Mission régionale d'autorité environnementale

**Avis en date du 18 juin 2019  
de la Mission régionale d'autorité environnementale d'Île-de-France  
sur le projet d'aménagement du quartier du Luth et la modification du PLU de  
Gennevilliers (Hauts-de-Seine)**

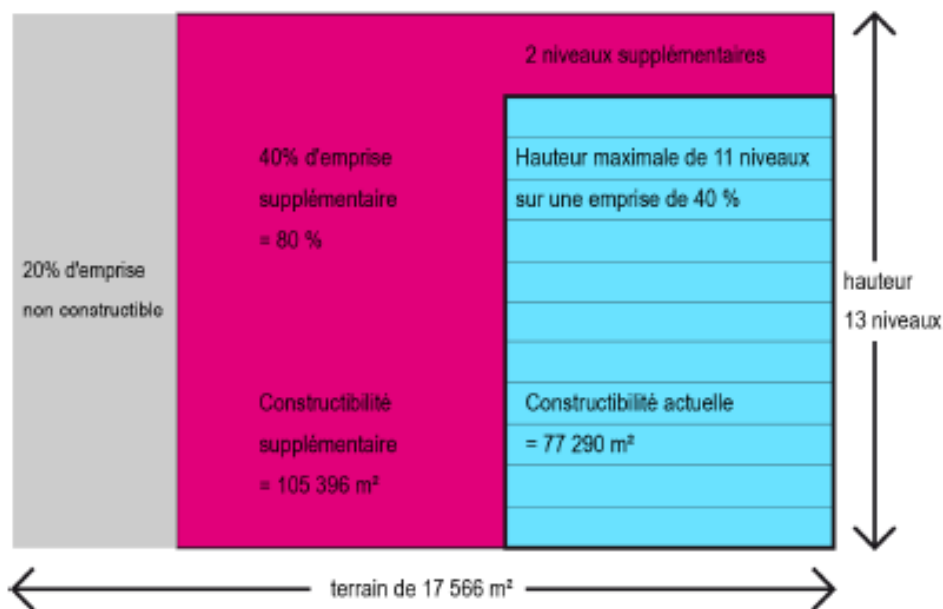
Afin de compenser la perte d'habitats engendrée par le projet, le dossier expose les différents principes de fonctionnement écologique des aménagements au moyen d'une végétalisation du site et du bâtiment (strate arborée sur rue, végétalisation de la toiture et des façades) (cf. El Tome 3 p 104 à 109). Si ces orientations sont de nature à favoriser une présence de la biodiversité et à lutter contre le phénomène d'îlot de chaleur, la MRAe souligne que les mesures en l'état de leur présentation sont insuffisamment développées pour apprécier leur niveau d'efficacité, notamment s'agissant des toitures et façades végétalisées.

- **de compléter l'étude d'impact par une analyse plus précise des effets du projet sur l'imperméabilisation des sols et de proposer des mesures permettant de compenser ces effets.**

- **d'étayer la présentation des mesures relatives au fonctionnement des strates arborées sur rue et de la végétalisation de la toiture et des façades du futur site en développant les objectifs poursuivis ainsi que les conditions de leur efficacité.**
